原子力規制庁が株式会社コベルコ科研と契約した浸水防止設備（水密扉）に関する
安全研究報告書の誤った記載について（最終報告）

不適合報告書(再計算による確認)

誤記影響の報告(再計算による確認)

誤記訂正表_結果及び結論に対する影響のまとめの②-3 漏水データに影響したもの

「平成 26 年度 中間評価調査票 (D06) 外部事象に係る構造健全性関連研究」 頁番号 169 の図 14

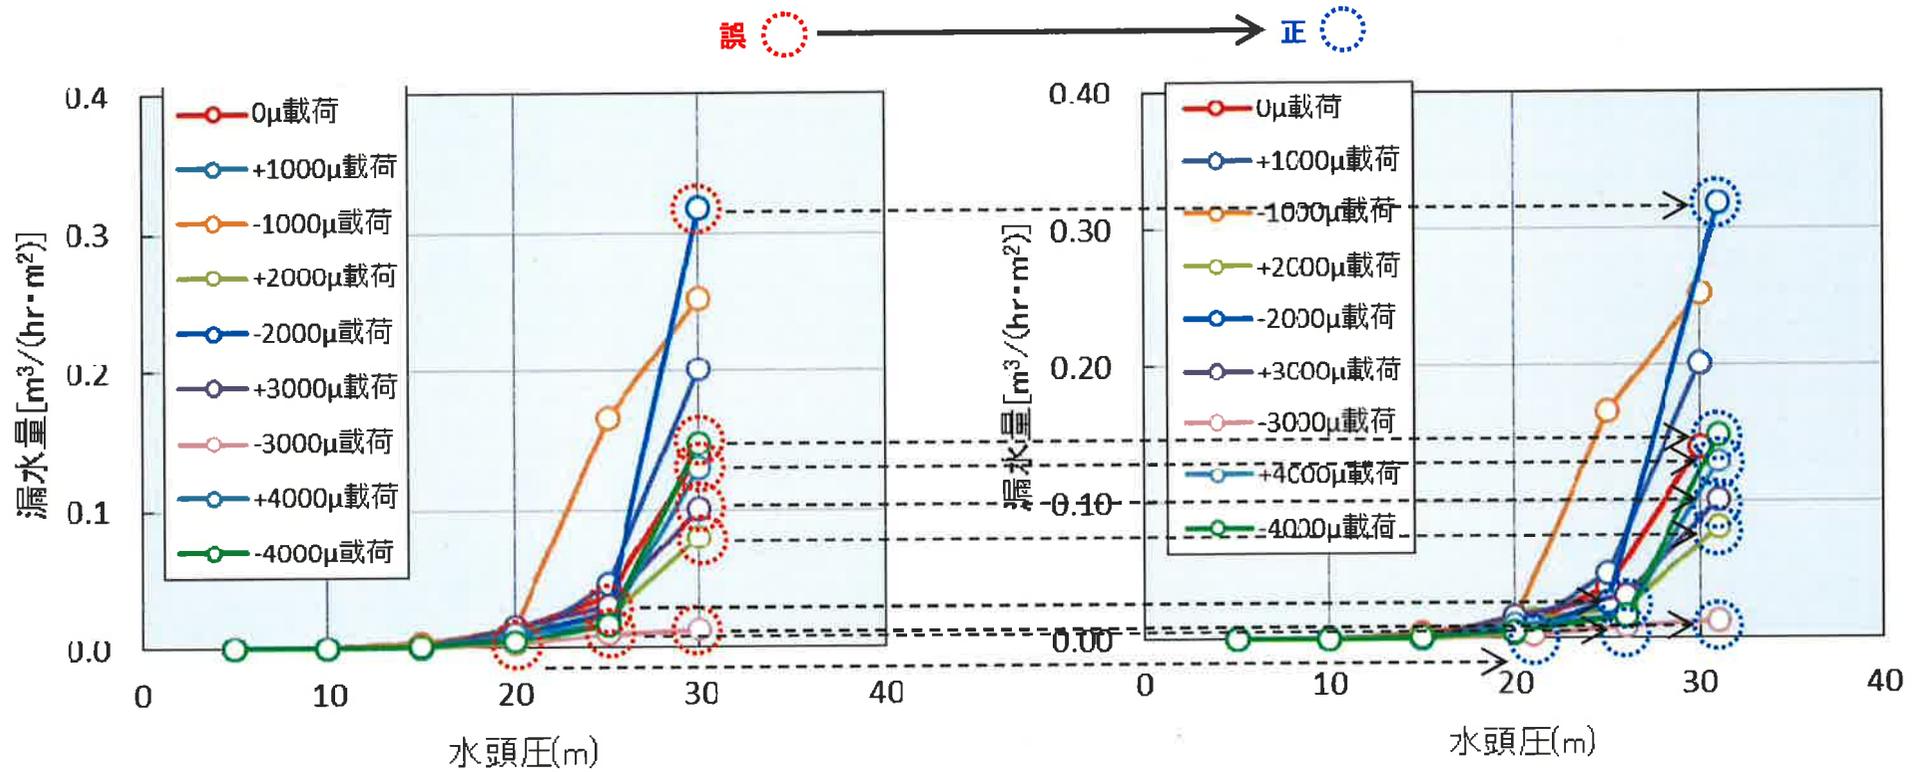
4). 平成 26 年度の貴庁ご報告に使用されたデータ (添付資料 9)

「平成 26 年度 中間評価調査票 (D06) 外部事象に係る構造健全性関連研究」 p169

「図 14 漏水量測定結果」で、水頭圧 21m、26m、31m にプロットすべきデータの一部（計 9 点）がそれぞれ 20m、25m、30m に誤ってプロットされた。

しかしながら、貴庁ご報告の「水頭圧 25m 程度を超えると漏水量が増加する」に影響を及ぼすものではないと考えられる。
